**IRSN**  
INSTITUT DE RADIOPROTECTION  
ET DE SÛRETÉ NUCLÉAIRE

## AVIS IRSN N° 2020-00203

**Objet :** EDF – REP – Tous paliers – Essais fonctionnels cuve ouverte (EFCO) du système d'injection de sécurité – Non-prise en compte de la concentration en bore et de la méthode d'interpolation polynomiale dans la vérification des critères de sûreté des pompes d'injection de sécurité.

**Figure 1 : Impact de la prise en compte du bore sur la HMT mesurée de la pompe - Illustration du cas de figure d'une pompe RIS de Nogent-sur-Seine.**

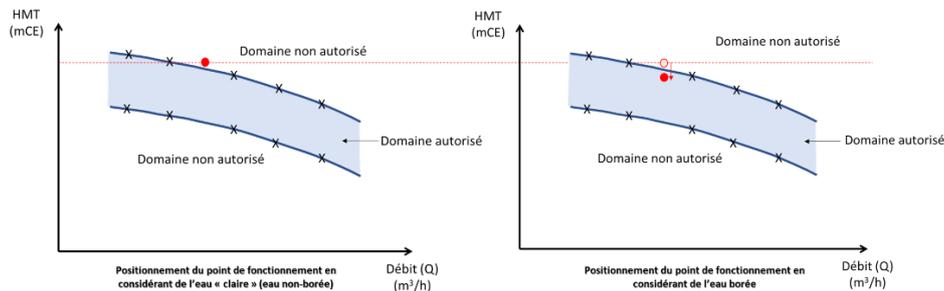
dans la règle d'essais périodiques du système RIS, alors que les études supports à la démonstration de sûreté valorisent l'utilisation d'une interpolation polynomiale. En prenant en compte ces éléments (c'est-à-dire la masse volumique d'une eau borée et en utilisant une interpolation polynomiale), un nouveau calcul a démontré le respect du critère de sûreté de la pompe RIS. En effet, ce calcul a conduit à baisser de 2 mCE<sup>4</sup> la HMT initialement obtenue et à augmenter de 4,5 mCE le critère sur la HMT maximale, tel que la figure 1 ci-dessous l'illustre.

**Pour l'IRSN, le fluide aspiré par les pompes d'injection de sécurité étant de l'eau borée, les critères de sûreté doivent être vérifiés en prenant en compte la masse volumique de cette eau lors des EFCO.**

**Figure 2 : Impact de la prise en compte du bore sur la HMT mesurée de la pompe - Cas d'une HMT de pompe mesurée proche de la courbe inférieure du domaine de fonctionnement autorisé.**

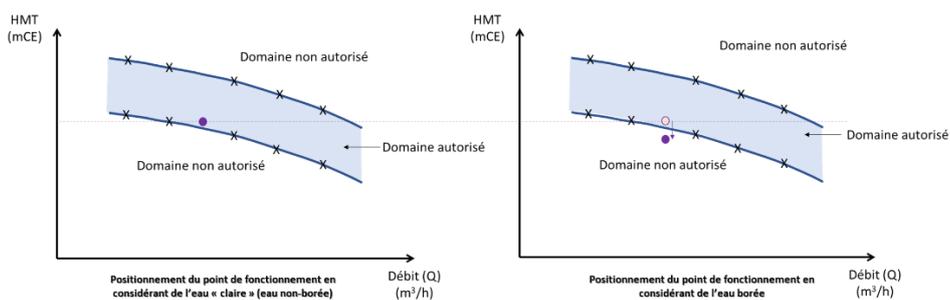
L'analyse des relevés des essais réalisés sur le site de Nogent-sur-Seine met en évidence que les méthodes de calcul utilisées sur le parc, qui surévaluent légèrement la valeur de la HMT des pompes RIS et sous-évaluent légèrement la courbe inférieure de sûreté (Q ; HMT) (cf. figure 1), peuvent conduire à valider, à tort, des critères de sûreté si le couple (Q ; HMT) de la pompe testée (cf. point violet de la figure 2) se situe légèrement au-dessus de la courbe minimale à respecter. L'impact faible, mais non négligeable, de ces méthodes sur les résultats des EFCO a été confirmé par EDF.

Au vu des exigences de sûreté assignées au système de sauvegarde RIS, l'IRSN estime qu'EDF doit analyser les résultats des derniers EFCO réalisés sur l'ensemble des réacteurs du parc en exploitation afin de s'assurer du respect des critères de sûreté des pompes RIS en considérant la masse volumique d'une eau borée et en utilisant une interpolation polynomiale dans la définition des critères de sûreté (cf. Figure 3). EDF a indiqué, lors de différents échanges, qu'une telle vérification était en cours. **Toutefois, EDF ne s'étant pas formellement engagé pour cette vérification et n'ayant pas précisé de délai de réalisation, l'IRSN formule la recommandation n° 1 en annexe.**
